기 술 검 토 서

NO. 토질 및 기초 — 47

제 목: 동산2터널 시점부(서울방향)
갱구부 안정대책 적정성 검토

강 원 건 설 사 업 소
춘 천 ~ 동 홍 천 기 술 자 문 단

[그림-2] 동산2터널 시점부(서울방향) 암선변화

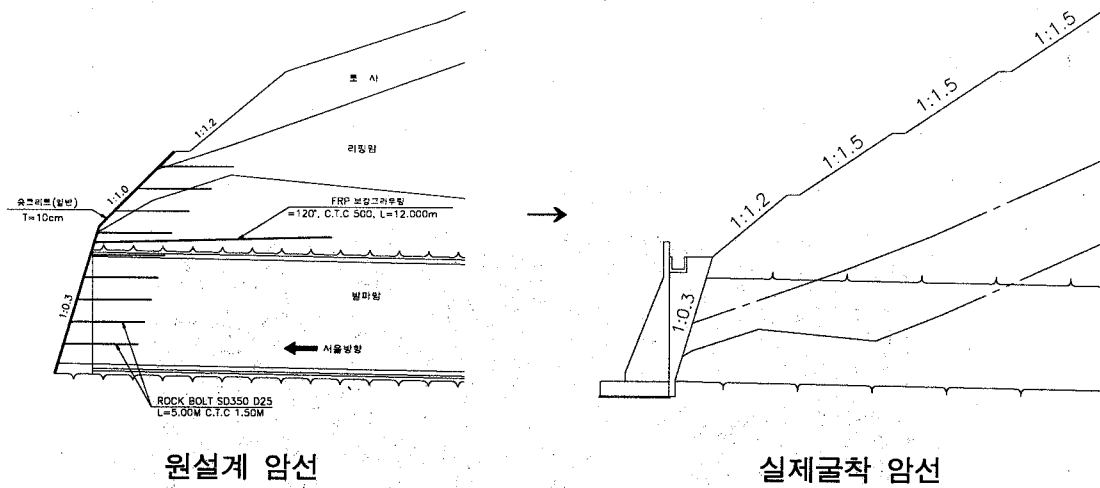
시공전 확인시추를 통해 원설계시의 지층선보다 암선이 다소 하락하는 것으로 조사되었으나, 실제 시공을 위해 굴착 진행중 암선이 더욱 하락하는 것으로 판단되어 현장에서는 백호우를 이용하여 약 4m 정도의 시험굴 및 크로러 드릴을 이용하여 굴진을 실시한 결과 확인시추보다 암선이 하락하는 것으로 나타남.

[그림-2] 동산2터널 시점부(서울방향) 갱구보강 계획도(원설계)

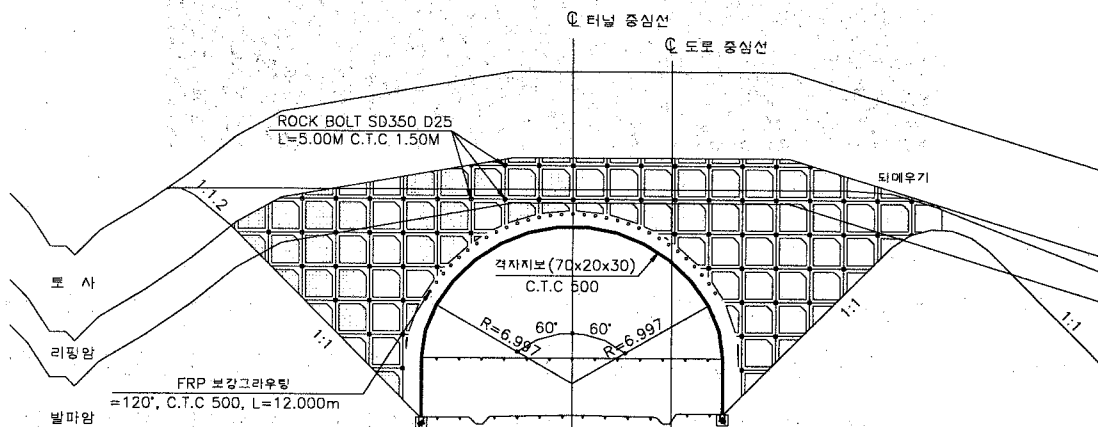
나. 원설계 적용시 문제점

- 1) 본 검토구간은 원설계에서 추정된 암선보다 기반암이 깊게 분포하고 있음.
- 2) 절취작업 결과 원설계시 추정된 지반조건과 다소 상이한 상태로 토층 및 풍화대의 층후가 두꺼운 상태로 암선이 저하하여 당초 계획된 터널 안정을 위한 FRP보강그라우팅공법의 설계 적정성에 대한 검토가 필요함.
- 3) 원설계에서 적용된 보강공법(FRP보강그라우팅공법, 1열, 120° , C.T.C 0.5m, L=12m)에 변경된 지층의 안정성 검토 결과에 따라 불안정한 경우 적절한 보강대책이 요구되는 실정임.

- 1) 동산2터널 시점부 갱구사면은 당초 설계시 추정된 암선이 저하하여 원설계에서 안정대책으로 제안된 보강공법(FRP보강그라우팅공법, 1열, 120°, C.T.C 0.5m, L=12m)에 대하여 안정검토를 수행한 결과 불안정한 상태로 안정대책이 필요한 실정임.
- 2) 변경된 지층조건을 고려하여 자문단에서 재해석을 실시한 결과 FRP보강그라우팅을 180°로 넓히고 보강길이는 취약토층이 터널 종방향으로 넓게 분포하므로 16m로 조정(변경설계 1안)하여 안정검토를 실시한 결과 숏크리트응력 및 록볼트축력이 허용치 이내로 검토됨.
- 3) 현장검토는 천단변위과다에 따라 보강량을 늘리는 것으로 검토되었으나, 이는 허용변위

- 4) 따라서, 변경설계 1안과 같이 보강을 실시하되 굴착중 계측의 빈도를 높여 변위의 수렴 및 지속여부 등 변위의 경향이 보다 중요한 것으로 판단되므로 변위에 대한 지속적인 관찰이 필요한 것으로 사료되며 변위진전 여부에 따라 추가대책을 수립함이 타당한 것으로 판단됨.

3) 해석단면

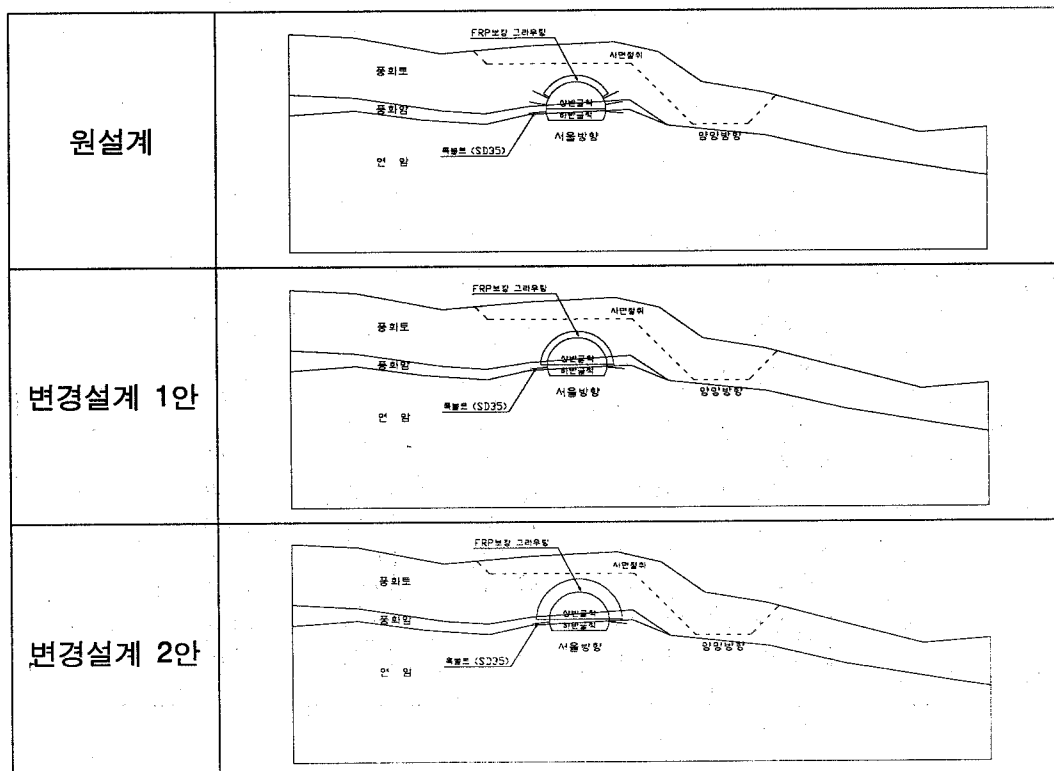
금번 검토에서는 원설계, 변경설계 1안, 변경설계 2안에 대하여 재해석을 실시하였으며 각각에 대한 해석결과는 다음과 같다.

④ 해석결과정리

구 분	해석 단면	축압 계수	검 토	최대변위		최대 지보재 응력			비 고
				천단변위 (mm)	내공변위 (mm)	숏크리트 압축응력 (tonf/m ²)	숏크리트 전단력 (tonf/m ²)	록볼트 축력 (tonf)	
원설계	STA 3+903	0.5	현장안	30.39	2.03	248.11	20.51	7.78	
			자문단	35.28	8.02	241.06	31.63	14.96	
		1.0	현장안	18.09	2.62	279.91	13.75	10.68	
			자문단	21.62	9.40	291.48	20.34	17.57	
변경 설계안(1)	STA 3+903	0.5	현장안	19.83	1.37	269.21	13.21	1.48	
			자문단	24.41	11.11	298.19	11.99	0.82	
		1.0	현장안	12.60	3.48	316.37	17.84	3.76	
			자문단	13.30	12.70	337.70	16.87	1.65	
변경 설계안(2)	STA 3+903	0.5	현장안	16.80	1.02	256.08	10.21	1.37	
			자문단	23.32	7.04	251.06	9.93	0.80	
		1.0	현장안	11.48	2.71	294.44	15.71	3.63	
			자문단	16.22	8.69	282.63	9.31	1.69	
				-		800.00	35.00	8.60

에 대한 기준이 없고 숏크리트응력 및 록볼트축력이 허용치 이내인 점 및 보강량을 늘려도 변위는 거의 변화가 없는 점 등을 고려할 때 보강량을 늘려도 보강 기대효과가 미미할 것으로 판단됨.
